## ZARZĄD TRANSPORTU MIEJSKIEGO

ZTM.NZ.2610.864.2017.ASZ

**Dotyczy: przetarg nieograniczony nr 99/2017 na świadczenie usług przewozu regularnego wykonywanej w ramach lokalnego transportu zbiorowego na liniach autobusowych funkcjonujących w ramach systemu komunikacji miejskiej łączącego obszar Gminy Wołomin z Warszawą**

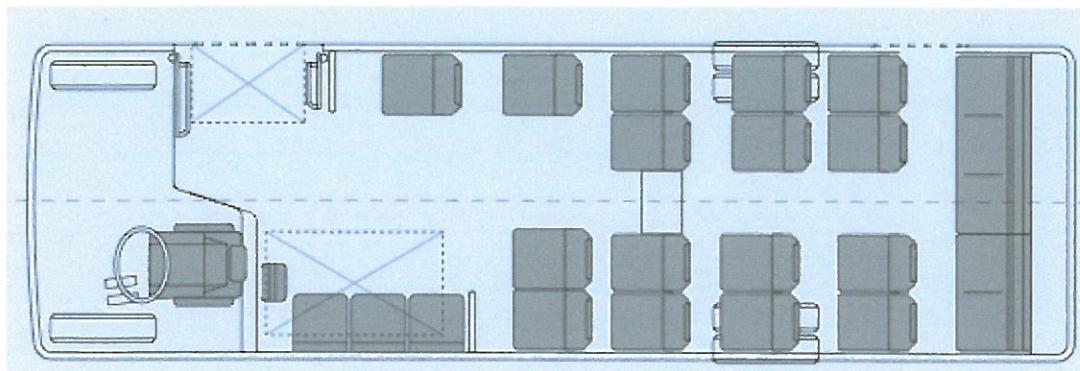
Pkt. 1 załącznika nr 4 do SIWZ (Wymagania techniczne dla autobusów).

W punkcie 1. Zamawiający wskazuje minimalną liczbę drzwi równą 2, w podpunkcie 1.4.1 Zamawiający wymaga aby drzwi były otwierane w cyklu automatycznym przez kierowcę.

Prosimy o wyjaśnienie czy zamawiający dopuści pojazd wyposażony w jedno drzwi otwierane automatycznie przez kierowcę z przodu pojazdu i jedno drzwi otwierane ręcznie wykorzystywane jako wyjście awaryjne w tylnej części pojazdu jednocześnie spełniający wszystkie pozostałe wymagania.

Schemat wnętrza przedstawiamy poniżej:

W klasie pojazdów 8 metrowych, oprócz standardowych pojazdów przednionasilnikowych, gdzie utrudnione jest umieszczenie niskiego wejścia dla pasażerów z przodu pojazdu, istnieją również konstrukcje tylnionasilnikowe, gdzie wejście dla pasażerów znajduje się obok kierowcy jak w autobusie 12 metrowym. W związku z tym, w przypadku takiej konstrukcji nie ma konieczności zastosowania dodatkowego wejścia z tyłu pojazdu. Rozwiązanie takie umożliwia zwiększenie liczby miejsc siedzących co znacząco poprawia komfort jazdy pasażerów. Pojazdy o takiej konstrukcji w przeszłości również obsługiwały linie typu L.

Nie. Zamawiający podtrzymuje zapisy SIWZ.
